Modulo per la presentazione delle osservazioni per i piani/programmi/progetti sottoposti a procedimenti di valutazione ambientale di competenza statale

☒ Valutazione di Impatto Ambientale (VIA) – art.24 co.3 D.Lgs.152/2006 e s.m.i.

ID: Codice procedura (ID_VIP/ID_MATTM):10844

Impianto per la produzione di energia elettrica da fonte eolica, costituito da 6 aerogeneratori della potenza complessiva di 37,2 MW, un sistema di accumulo da 25 MW e relative opere connesse in località "Rempillo" nel comune di Pitigliano (GR).

Immagine n. 4 Situazione di saturazione da impianti FER nella provincia di Viterbo. Non sono riportati gli impianti fotovoltaici e agrivoltaici che hanno inciso per buona parte nel cumulo di impianti FER per superare già nel 2023 gli obiettivi del PNIEC assegnati alla Regione Lazio per il 20230.

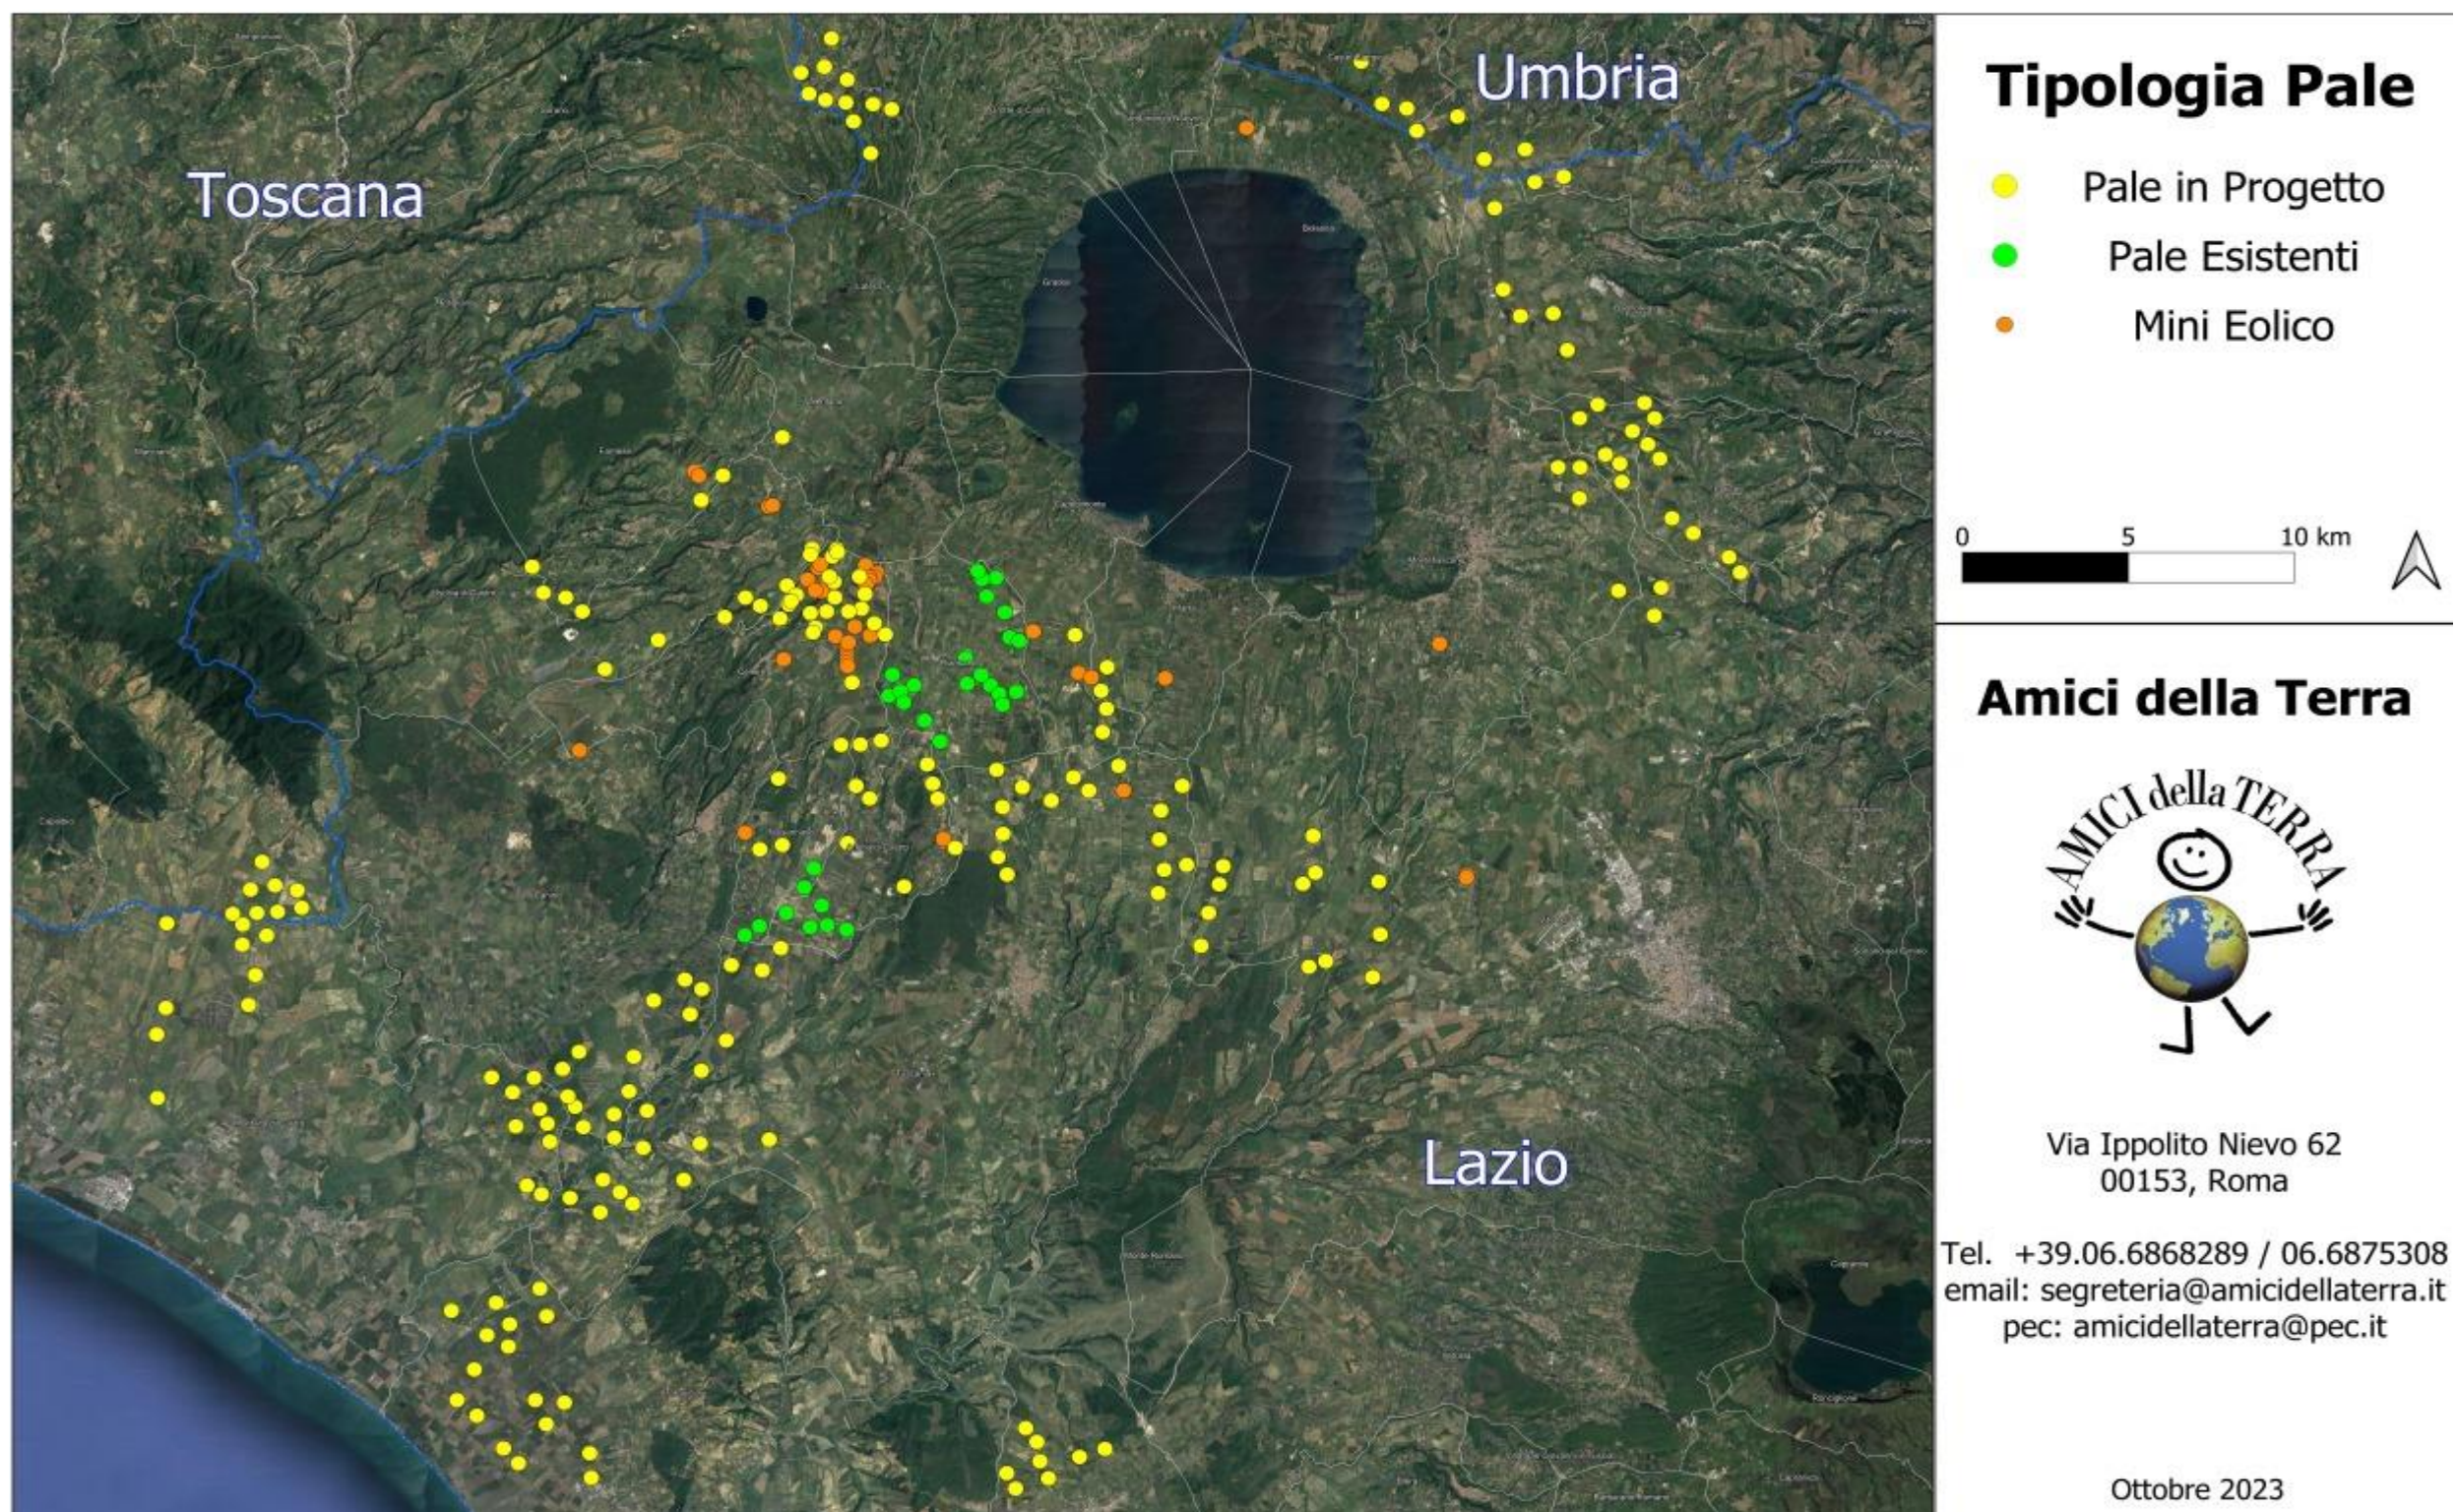
nn. 1 e 2 e crea anche degli impatti negativi anche sui beni naturalistici come verrà dettagliato nell'Osservazione n. 4. Inoltre andrebbe a sommarsi al già enorme cumulo di impianti eolici e fotovoltaici e geotermici che già creano una elevata criticità ambientale nella provincia di Viterbo e interferiscono anche con il territorio toscano come si può vedere dalle immagini nn. 4 e 5 dell'Allegato n. 1.
